嘉磐惠文

11 樓 J 戶

客戶工程變更單

J戶 建築平面圖(套上層樑)

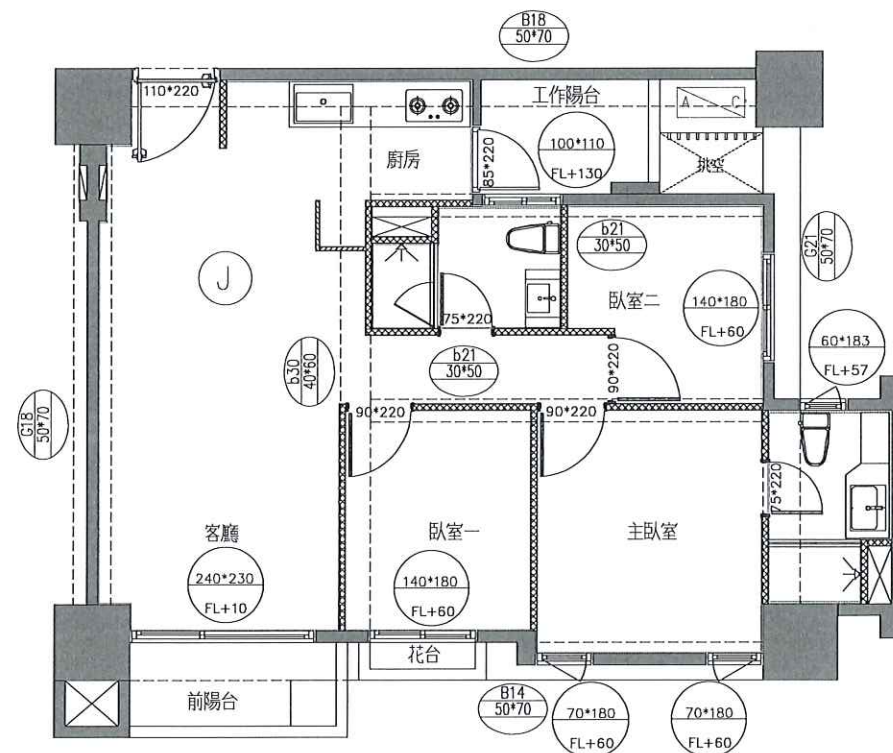
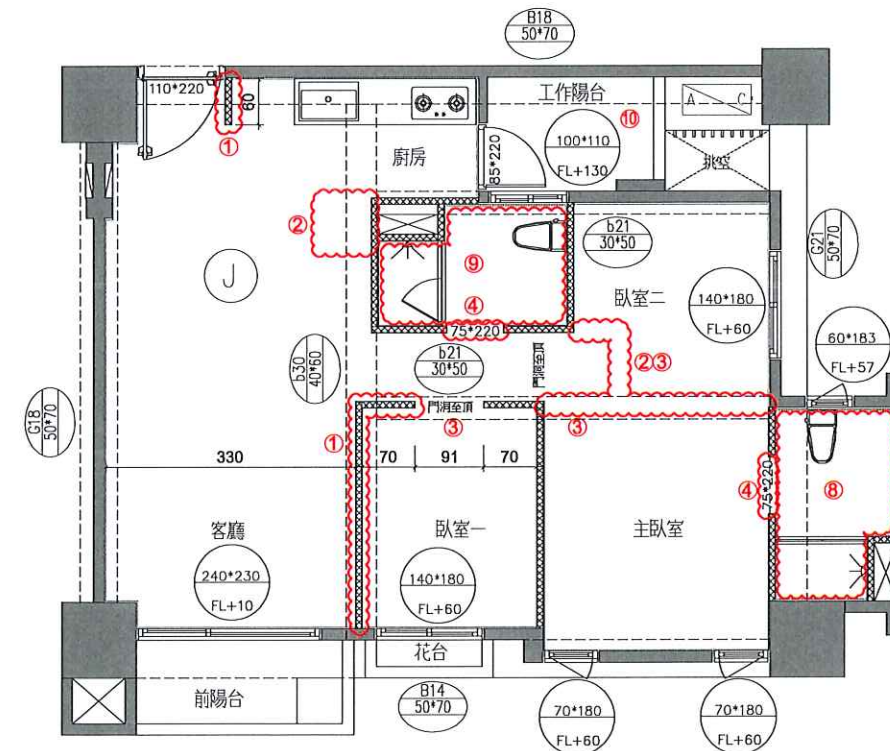
- 1.輕隔間,油漆範圍變更
- 2.輕隔間,油漆追減
- 3.臥室門木門框扇追減x3
- 4.浴室門門框扇追減x2
 - a.門檻不可追減
 - b.磁磚斷面裸露處後續由客戶裝修處理
- 5.全室升級為防塵紗窗
- 6.室內木地板全追減
- 7.廚房相關變更：
 - a.標配洗碗機變更為bosch
 - b.電器櫃及其設備全追減
 - c.廚房水槽選色(灰)+下坎
 - d.櫻花排油煙機變更林內排油煙機
- 8.主浴相關變更：
 - a.馬賽克變更同濕區30*60壁磚
 - b.衛浴設備追減：浴櫃、面盆、龍頭、除霧掛鏡
- 9.客浴相關變更：
 - a.地壁磚變更同主浴
 - b.衛浴設備追減：浴櫃、面盆、龍頭、除霧掛鏡
 - c.換氣扇變更為暖風機
 - d.追加暖風機220V電源
 - e.換氣扇開關取消
- 10.洗衣槽追減x1

J戶 地坪材質範圍示意平面圖

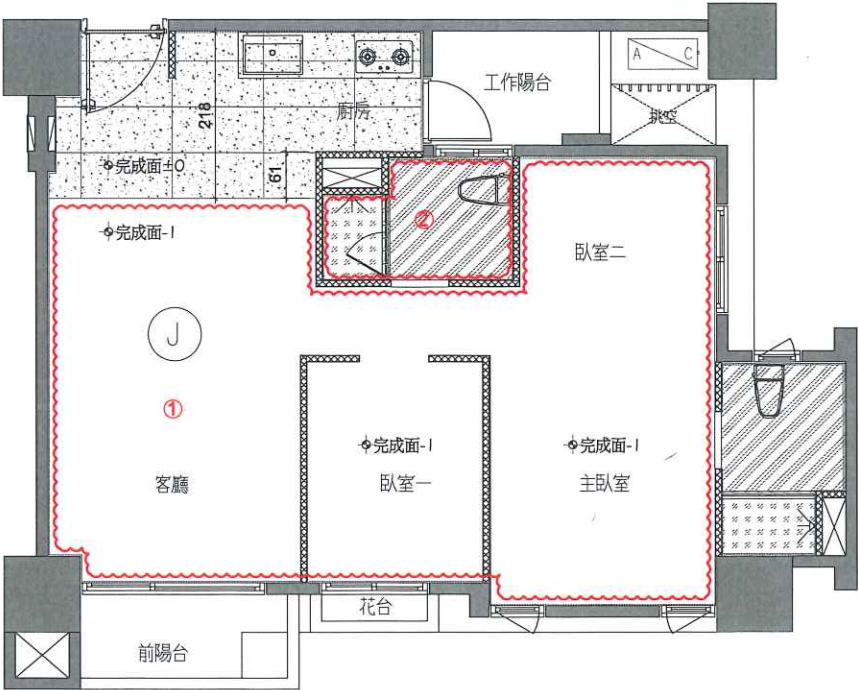
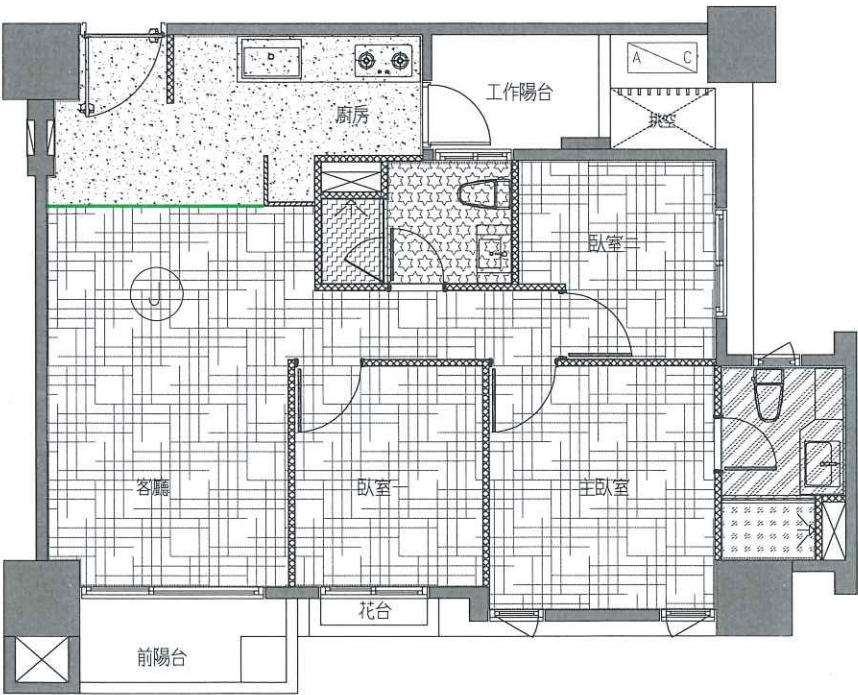
★ 毛胚地坪復舊後技規
46-6條第一項第一款規定
原有鋼筋網 0.35

J戶 地坪材質範圍示意平面圖

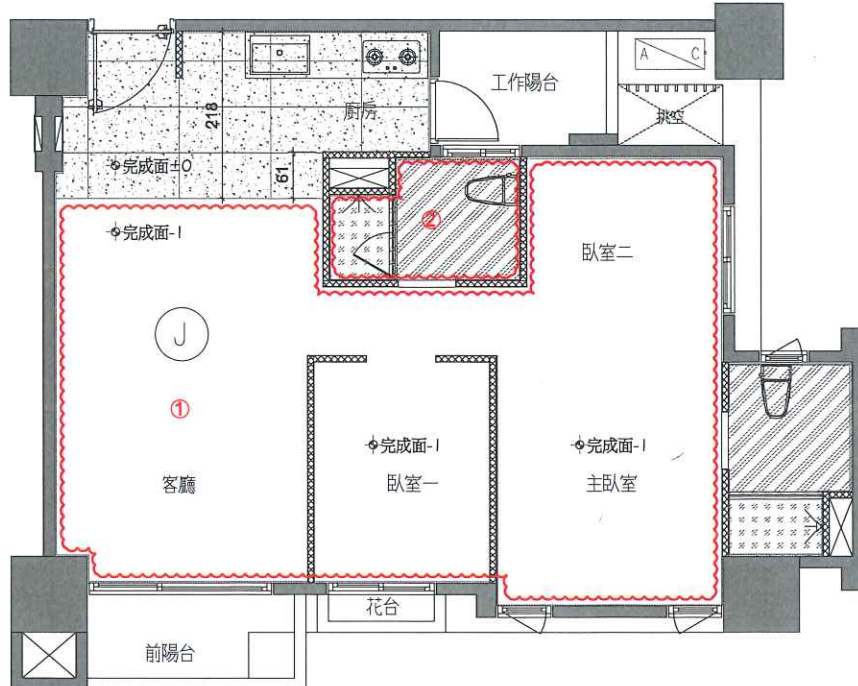
1.室內木地板全追減

a.追加降噪工程

2.客浴地壁磚變更同主浴

J戶 天花板範圍示意平面圖(套上層樑)

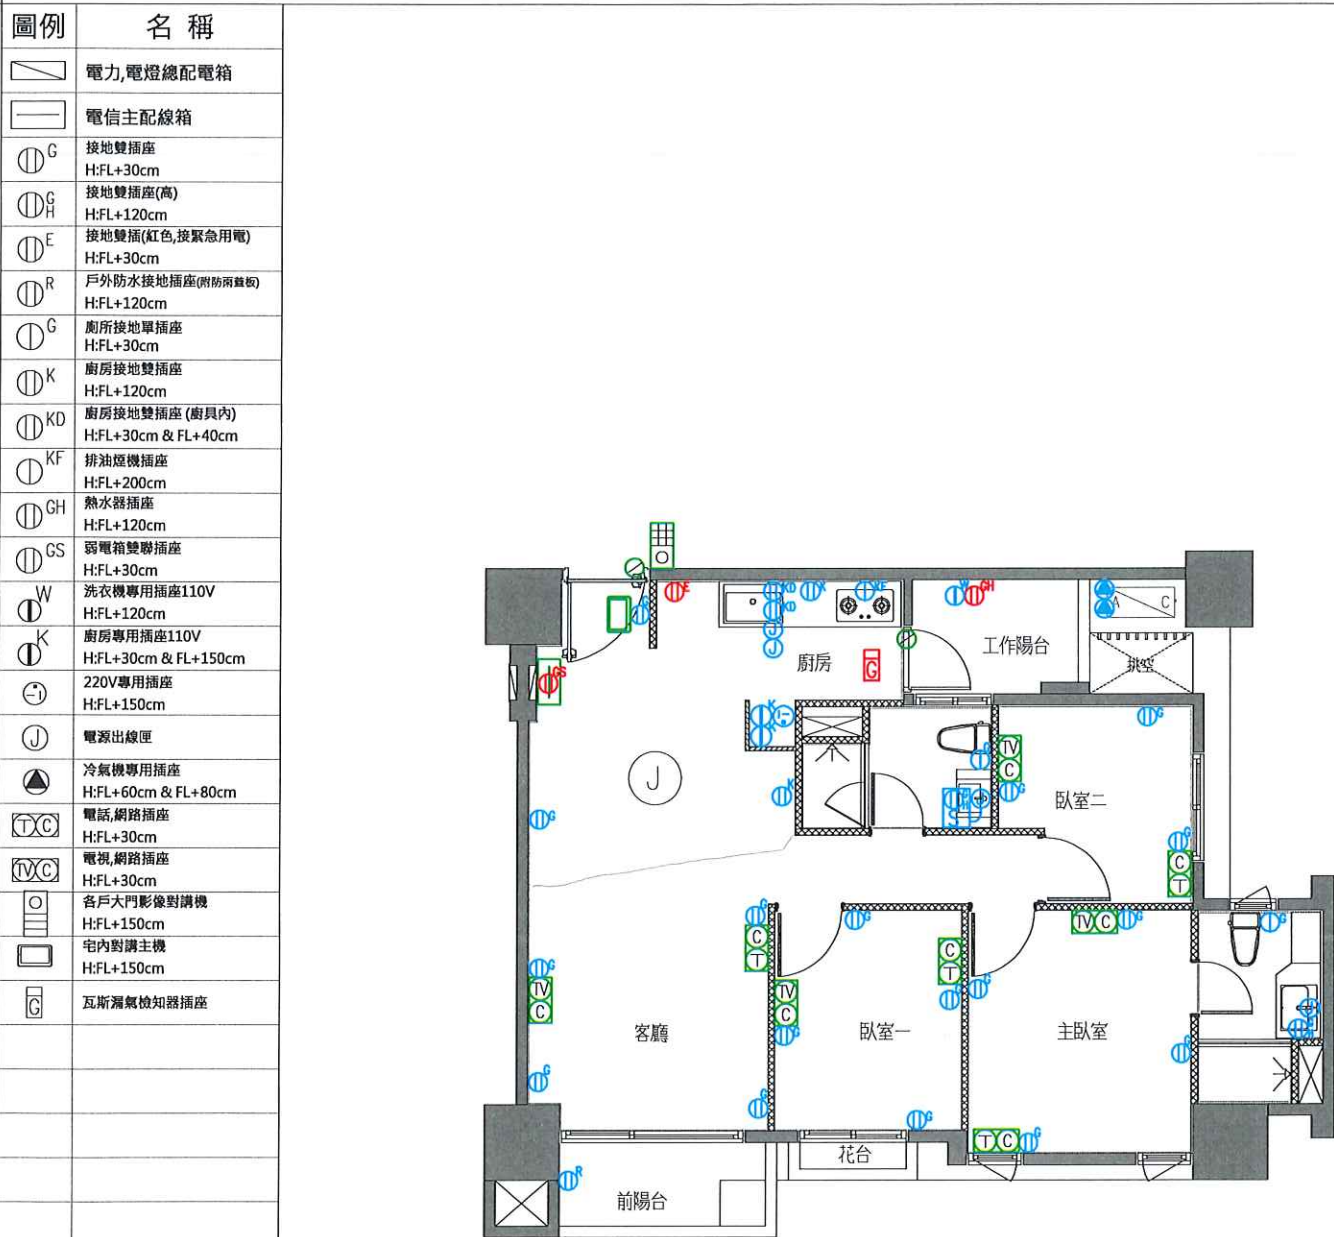
1.廚房天花板、立板、油漆追減

a.燈具追減

b.此區因管線外露，結構頂板不補油漆

2.廚房側牆壁磚追減

a.烤漆玻璃追加

J戶 電燈開關及迴路示意圖(套上層樑)

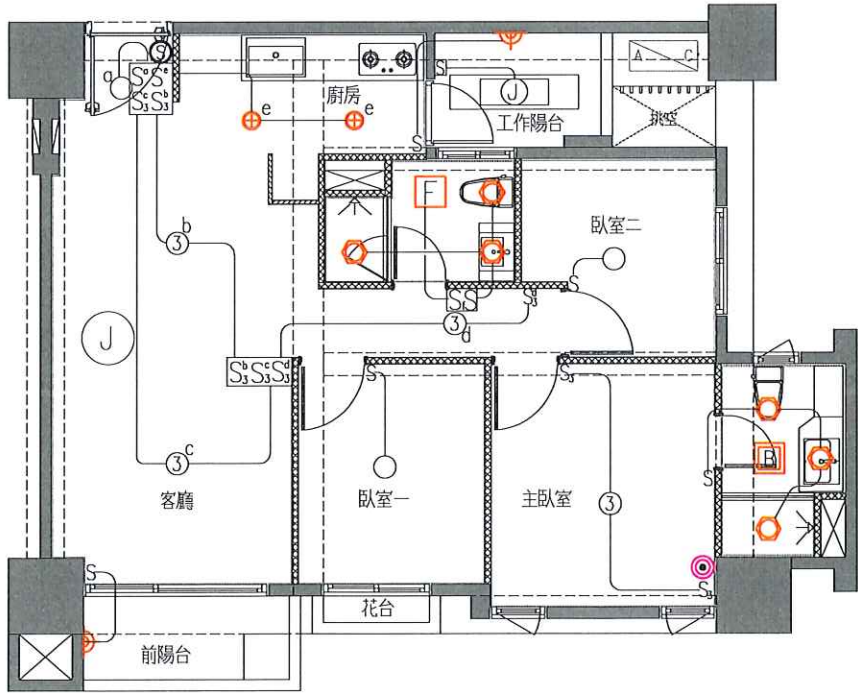
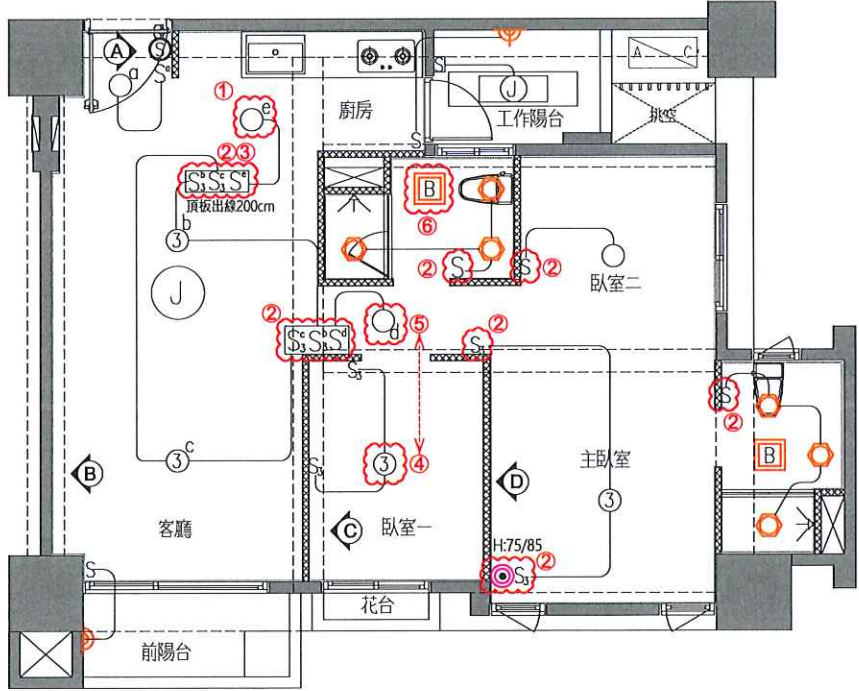
注意：面板一律改為橫向

- 1.廚房燈具追減x2
- 2.燈具開關位移
- 3.追加燈具迴路延伸200公分x1
- 4.單切迴路變更為雙切x1
- 5.雙切迴路變更為單切x1
- 6.換氣扇變更為暖風機
d.追加暖風機220V電源
e.換氣扇開關取消
- 7.面板一律改為橫向

J戶 插座及弱電位置示意平面圖

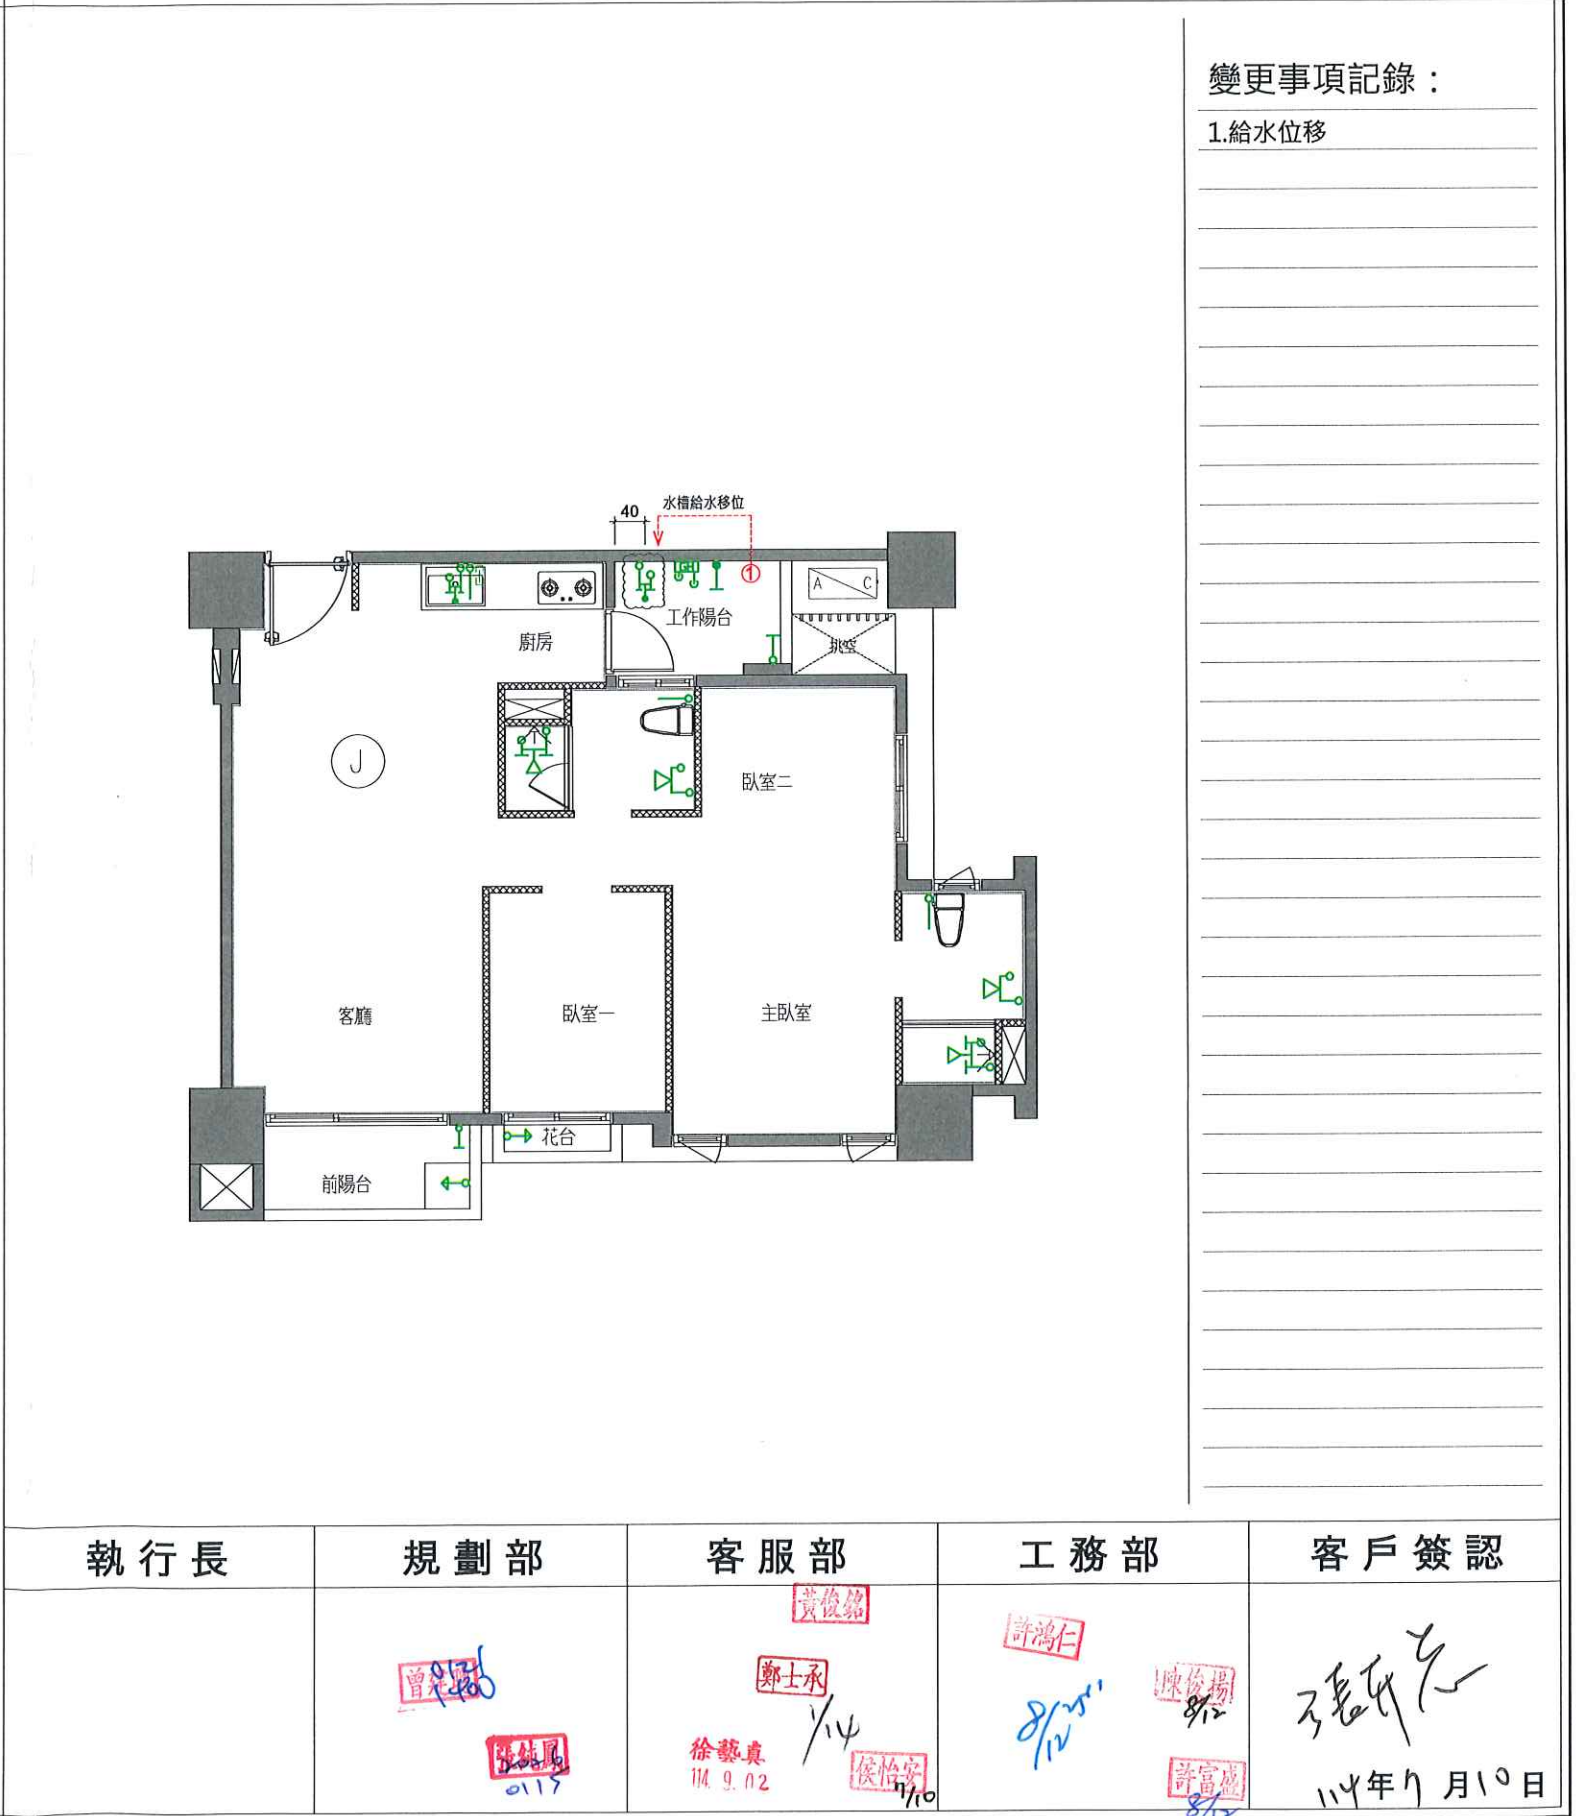
注意：面板一律改為橫向

- 1.110V插座位移
- 2.追加110V插座X7
- 3.追加110V插座出線200cmX2
- 4.追加110V專迴出線200cmX1
- 5.追加220V專迴出線200cmX1
- 6.追減110V專用插座X1
- 7.追減電話(T)X1 X2 徐藝真
- 8.追減網路(C)X2 X3 徐藝真
- 9.追減電視(TV)X3
- 10.追加2吋套管X2
- 11.追加網路(C)出線200cm
- 12.追加220V專用插座X1
- 13.面板一律改為橫向

J戶 冷氣套管及排水位置示意圖(套上層樑)

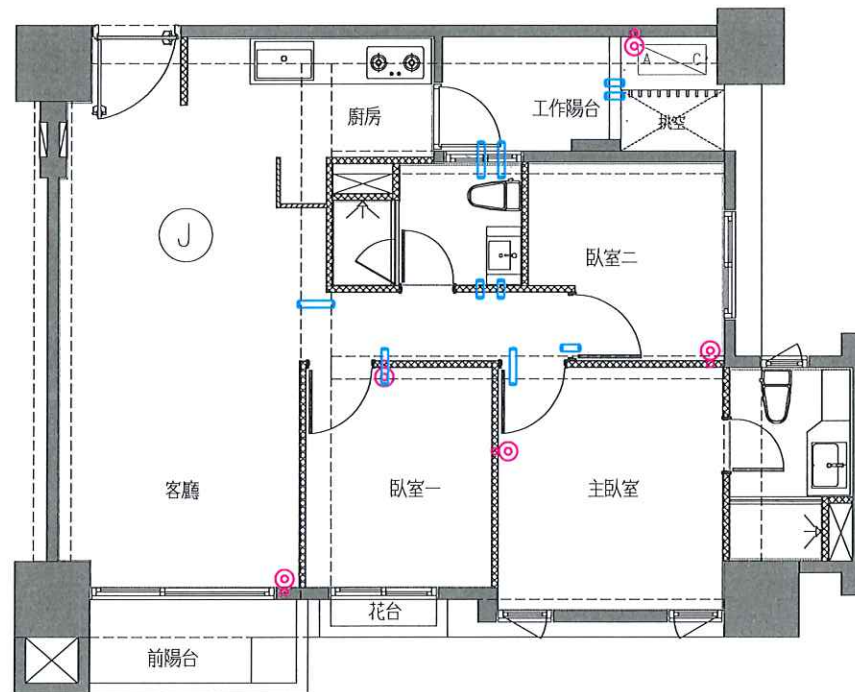
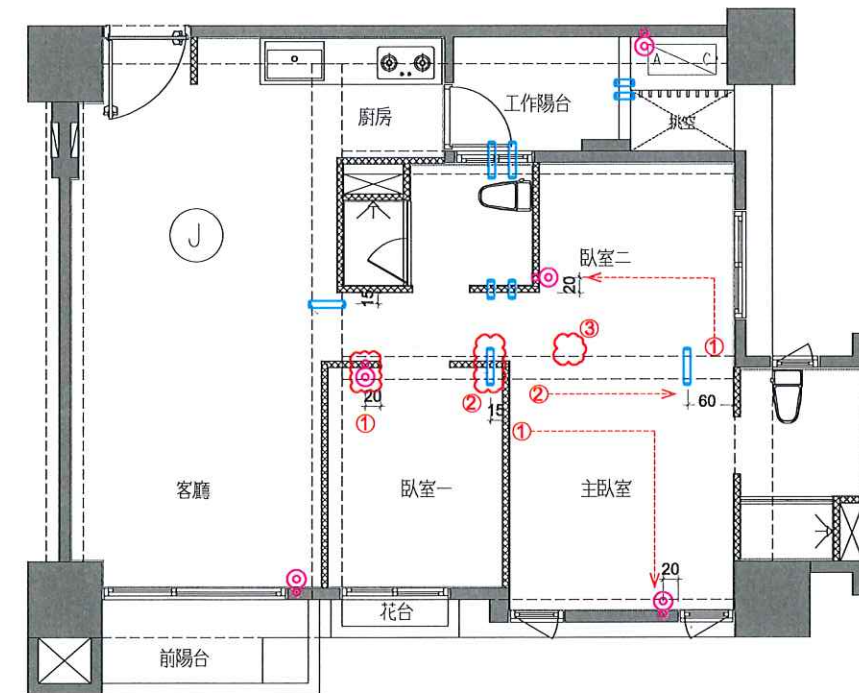
- 1.空調排水位移
- 2.空調套管位移
- 3.空調套管追減x1
